LuK Service Info

TB1130

Part Nr. 233 0034 10 – 310/330mm TGU6

Info: New design / Neues Design / Nouvelle conception / Nuevo diseño / Nuovo disegno / Nuovo segno

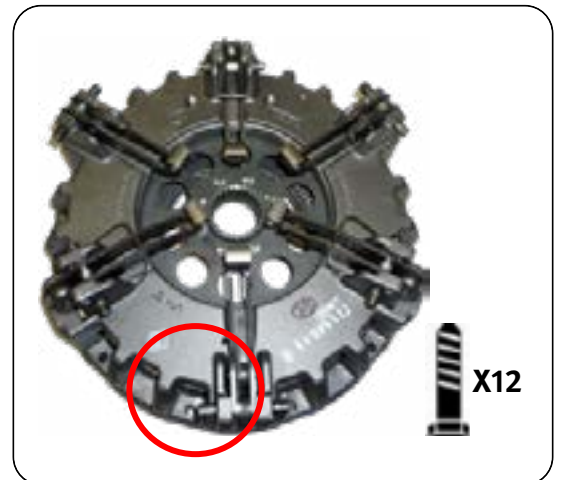
This new design utilises the latest clutch technology, using a vented housing for improved cooling and heat dispersal. Fully interchangeable with existing clutches with no modifications required to vehicle or flywheel. A new fixation bolt set 411 0195 10 12 x M8 x 1.25 x 65mm + Conical washer is supplied with new designs to accommodate the lower housing.
